N.T. 619

R.1300 - R.1302 - R.1312

CARROSSERIE - ETANCHEITE DES GOUTTIERES LATERALES DE LA PORTE DE COFFRE AR.

VUE INTERIEURE DU COTE DROIT DU COFFRE ARRIERE

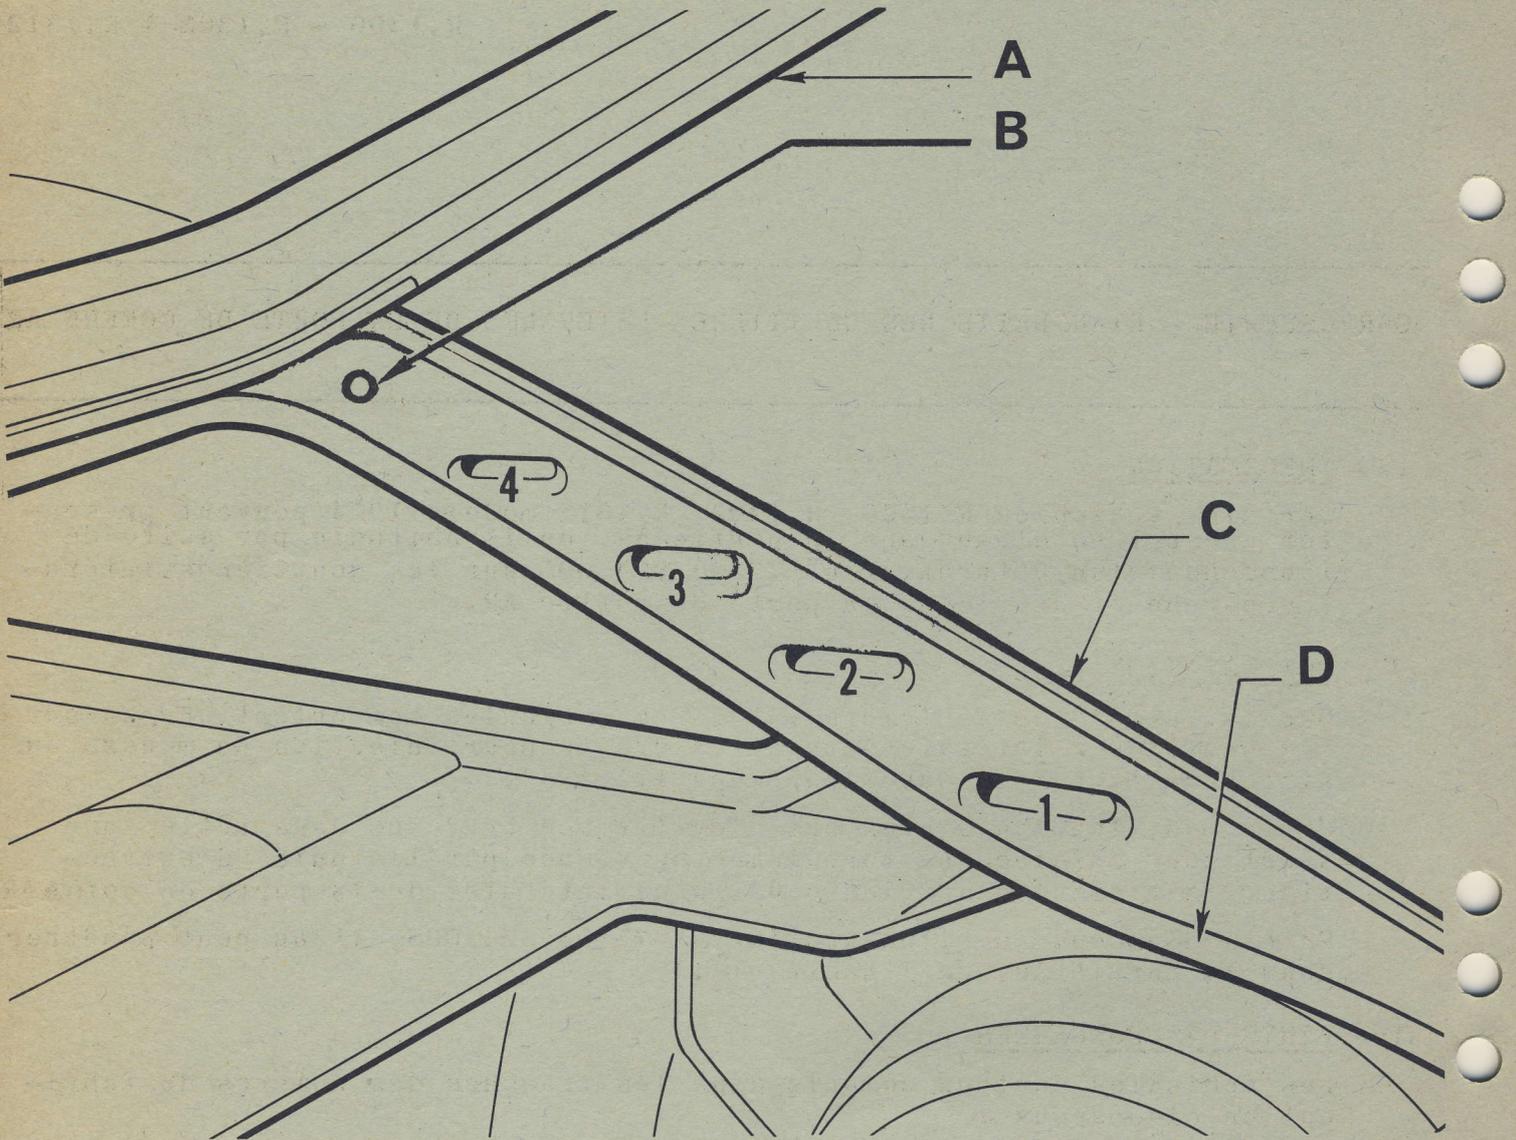
Certains véhicules R.1300, R.1302, R.1312 modèle 1974 peuvent présenter une entrée d'eau dans la partie AR. de l'habitacle par suite de l'absence d'un obturateur n° 77 03 074 005 sur les gouttières latérales gauche et droite de la porte de coffre AR.

En cas d'absence de l'obturateur n° 77 03 074 005, l'eau peut pénétrer dans la partie AR. de l'habitacle.

Positionner l'obturateur n° 77 03 074 005 par simple pression dans le trou prévu à cet effet sur les gouttières latérales gauche et droite de la porte de coffre AR., au-dessus de l'ouïe supérieure n° 4 (voir dessin ci-dessous).

- A - Porte de coffre AR.
- B - Position de l'obturateur n° 77 03 074 005 à ajouter sur les gouttières droite et gauche de la porte de coffre AR.
- C - Aile arrière
- D - Joint de la porte de coffre.
